Til: Drammen kommune  
v/ Hjørdis Vatsvåg  
Kopi til: Multiconsult v/ Anniken Wall  
Dato: 2018-11-12  
Rev.nr. / Rev.dato: 0 /  
Dokumentnr.: 20180786-01-TN  
Prosjekt: Kvalitetssikring iht. NVE veiledningen 7/2014 - Nøsted og Glassverket  
Prosjektleder: Ellen Katrine Wensaas Lied  
Utarbeidet av: Ellen Katrine Wensaas Lied  
Kontrollert av: Laura Rødvand

## Kontrollnotat av utredning av områdestabilitet Nøsted brygge

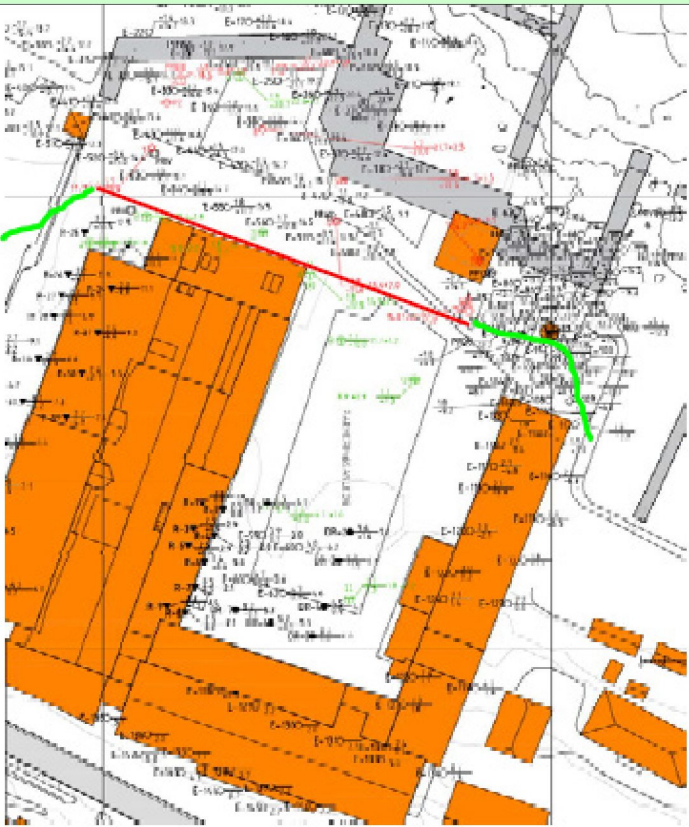
Sjekkpunkt	Kontroll-status	Dato & sign	Kommentar
C1.7	Reduksjon av $s_u$ fra CPT for sensitive leirer (15 %)	ANM  OK/L	2018-10-01 EKW  2018-11-08 EKW	OK, men bør trekke antatt sprøbruddmateriale noe ut i sjøen også. Grunnlaget er for tynt til å utelukke. <b>OK</b>  NGI: OK - gjort
C1.8	Korreksjon av vingebor	IR	2018-10-01 EKW	Ikke benyttet i styrketolkning
C1.9	Tatt hensyn til årstidsvariasjoner ved poretrykksbestemmelser	ANM  OK/L	2018-10-01 EKW  2018-11-08 EKW	Ikke vurdert  NGI: MC har vurdert. Det er ikke tatt hensyn til årstidsvariasjon ved poretrykksbestemmelse. Det er benyttet laveste lavvann med gjentakelsesintervall hvert 20 år ved stabilitetsberegninger. - OK
<b>C2</b>	<b>Profilvalg – Bruddtyper</b>			
C2.1	Plassering (ut fra overkonsolideringsforhold, høydeforskjell, erosjonsforhold, beliggenhet og mektighet av kvikkleire)	ANM/ IG	2018-10-01 EKW	<p>Fra grunnlaget er det tegnet ett kritisk snitt. Snittet går gjennom bl.a. boring 4 og 7 fra 2018 - OK.</p> <p>I epost fra Multiconsult datert 24.september 2018 står det at helningen på sjøbunnen utenfor Toyotabygget er 1:9 – altså slakere enn antatt valgt kritisk snitt. Høydeforskjell står det ingen ting om, og i grunnlaget mangler det sjøbunnskoter utenfor Toyotabygget. Er det vurdert at det er tilstrekkelig å beregne kun ett snitt, og at et snitt her antakeligvis vil bli bedre? Fint hvis Multiconsult argumenterer for at det kun er valgt ett snitt til beregninger i sluttrapporten. Når det er på plass blir denne antakelig godkjent.</p> <p><b>Korreksjon: sjøbunshelningen foran Toyota-bygget er ikke slakere. Den er noe brattere nære land, og den samme lenger ut, som utenfor Nøsted. Det er sjøbunnskoter utenfor Toyota-bygget, men mangler lenger nordvest. Høydeforskjell kan sees fra sjøbunnskortet (1m-koter).</b></p> <p><b>Det er vurdert at ett kritisk snitt er tilstrekkelig da grunnforholdene er relativt like i «lengderetning» sett parallelt strandkanten. Terrengforholdene er relativt like på land (lokalt noe stigning sørover mellom Nøsted og Toyota). I sjøen er det noe mer terrenghelning nære land øst og vest for Nøsted, men det vurderes</b></p>

Sjekkpunkt	Kontroll-status	Dato & sign	Kommentar
		OK/L	2018-11-08 EKW	<i>ikke å være det som gir kritisk situasjon. Snittet som er tegnet opp vurderes som dekkende for området, og dette snittet viser for lav sikkerhet og tiltak må gjennomføres. Noen glideflater har også en sikkerhet under 1 (selv når kvikkleiren stoppes før brattkanten). Vi får se hva nye beregninger viser.</i>  NGI: Valg at ett kritisk snitt er begrunnet i notat 005 - OK
C2.2	Lokal og global stabilitet undersøkt – funnet kritiske glideflater (sirkulære og plane flater sjekket)	ANM/ L	2018-11-08 EKW	NGI: I notat 005 står det skrevet at flere aktuelle glideflater er vurdert. Disse er ikke vist på stabilitetsberegningene i rapport. Men det anses ikke som utslagsgivende da viste kritiske skjærflater i utgangspunktet er så dårlig, og at forbedringstiltaket (i form av spunt) er det det er.
C2.3	Alle aktuelle skredtyper vurdert	OK/L	2018-11-08 EKW
